SOLICITATION AMENDMENT
MODIFICATION DE L'INVITATION

Title - Sujet CD Howe Aménagement/Refit	
Solicitation No. - N° de l'invitation EP067-151357/A	Amendment No. - N° modif. 004
Client Reference No. - N° de référence du client 20151357	Date 2015-01-28
GETS Reference No. - N° de référence de SEAG PW-\$\$\$FG-340-66468	
File No. - N° de dossier fg340.EP067-151357	CCC No./N° CCC - FMS No./N° VME
Solicitation Closes - L'invitation prend fin at - à 02:00 PM on - le 2015-02-03	Time Zone Fuseau horaire Eastern Standard Time EST
F.O.B. - F.A.B. Plant-Usine: <input type="checkbox"/> Destination: <input checked="" type="checkbox"/> Other-Autre: <input type="checkbox"/>	
Address Enquiries to: - Adresser toutes questions à: Brouillet, Richard	Buyer Id - Id de l'acheteur fg340
Telephone No. - N° de téléphone (819) 956-0457 ()	FAX No. - N° de FAX (819) 956-8335
Destination - of Goods, Services, and Construction: Destination - des biens, services et construction: Édifice CD Howe/ CD Howe Building 235 rue Queen Street Ottawa, ON K1A 0H5

LE BUT DE MODIFICATION 4 EST POUR AJOUTER ADDENDA 4 ET 5

C.D. HOWE BUILDING, OTTAWA, ON
1W FIT UP AND M&E UPGRADE

2. A504 – DÉTAILS TYPES DE MENUISERIE

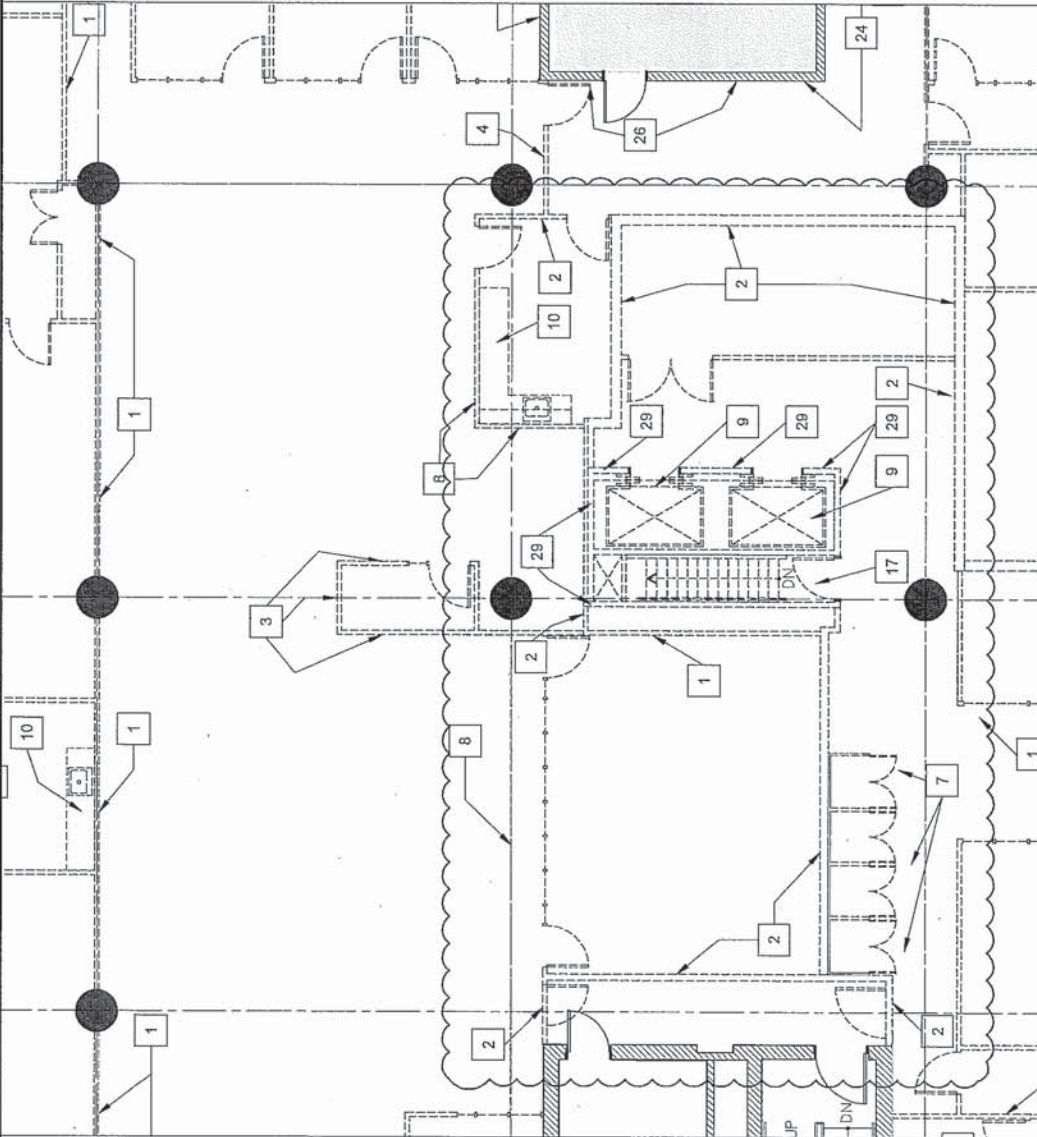
1. Se reporter aux **NOTES DE DESSIN, DESSINS A504 NOTE 11 :**
SUPPRIMER la note de dessin 11, et la **REEMPLACER** par ce qui suit :

11. PRISE POUR LE FOUR MICRO-ONDES; SE REPORTER AUX DESSINS D'ÉLECTRICITÉ; PRISE DE COURANT INFÉRIEURE CENTRÉE À 1065 AU-DESSUS DU NIVEAU DU PLANCHER FINI; HAUTEUR DE LA PRISE DE COURANT SUPÉRIEURE À COORDONNER SUR LES LIEUX.

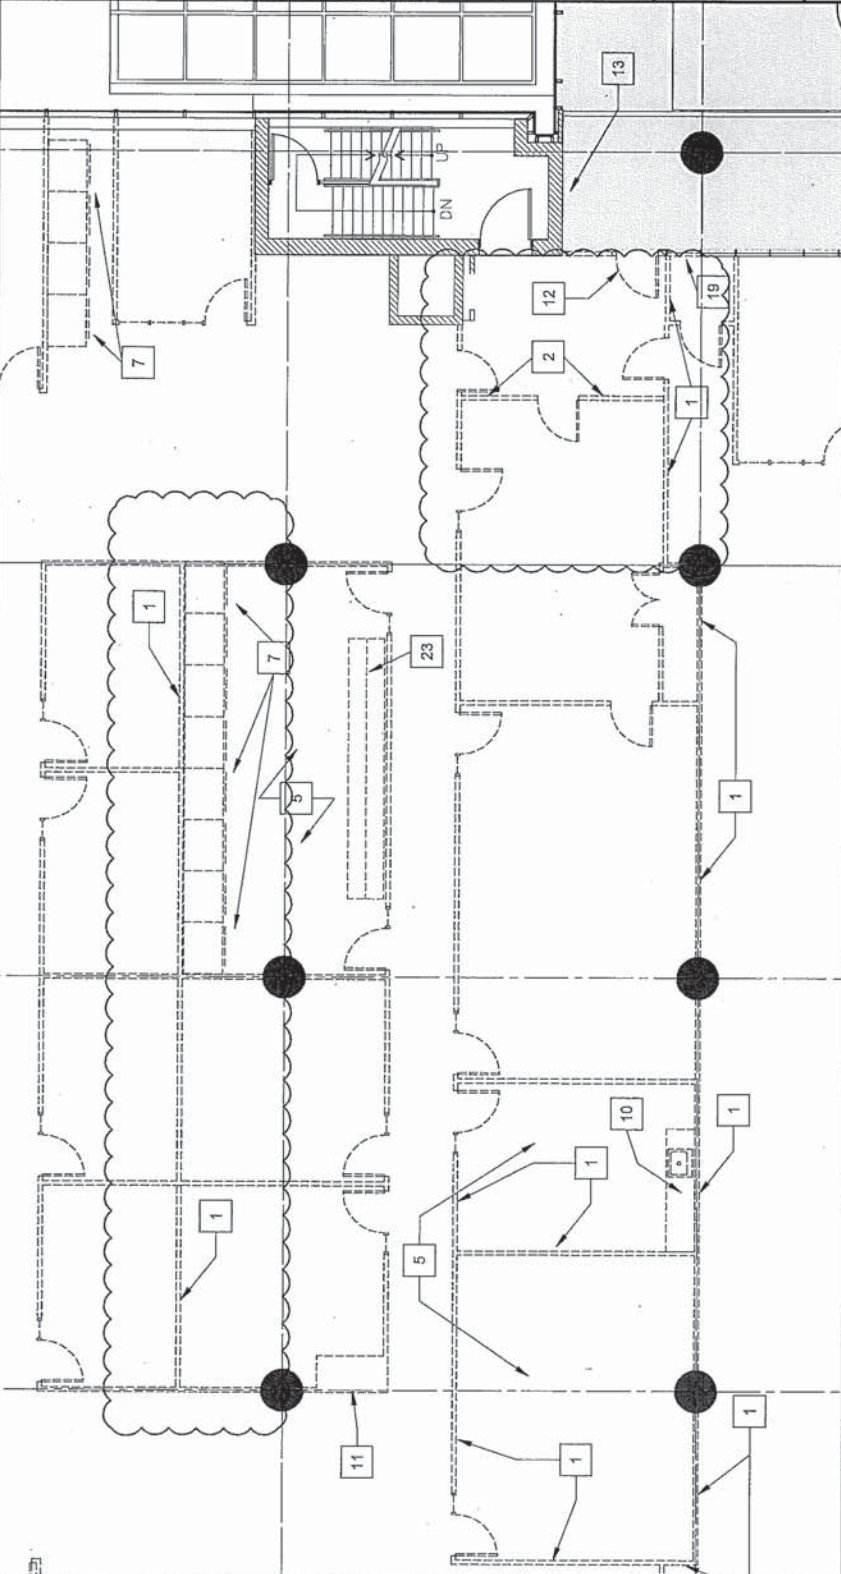
AJOUTER la note de dessin 29 avec le contenu suivant :
29. ENLEVER LA CLOISON EXISTANTE ENTRE LES DALLES DE PLANCHER ET DE PLAFOND (BÉTON COULÉ EN PLACE) Y COMPRIS LA PLINTHE DE PLANCHER, LES ACCESSOIRES MURAUX INSTALLÉS, LES PORTES, LES CADRES ET LES FENÊTRES LATÉRALES.
- .2 Se reporter au détail **4/A111** (plus précisément à l'aire encadrée au-dessus. Ajouter le croquis ADD5-SK6 (ci-joint) :
AJOUTER les notes 1, 2 et 29 tel qu'indiqué dans le croquis ADD5-SK6.
- .3 Se reporter au détail **5/A111** (plus précisément à l'aire encadrée au-dessus). Ajouter le croquis ADD5-SK7 (ci-joint) :
AJOUTER les notes 1 et 2, tel qu'indiqué dans le croquis ADD5-SK7.

NOTES DE DESSIN - A111 A & B
 DESSIN A111 A & B - NOTES DE DESSIN RÉVISÉES ET ADDITIONNELLES

2. ENLEVER LA CLOISON EXISTANTE ENTRE LES DALLES DE PLANCHER ET DE PLAFOND (PLAQUE DE PLÂTRE, POTEAUX MÉTALLIQUES ET PLAQUE DE PLÂTRE) Y COMPRIS LA PLINTHE DE PLANCHER, LES ACCESSOIRES MURAUX INSTALLÉS, LES PORTES, LES CADRES ET LES FENÊTRES LATÉRALES.
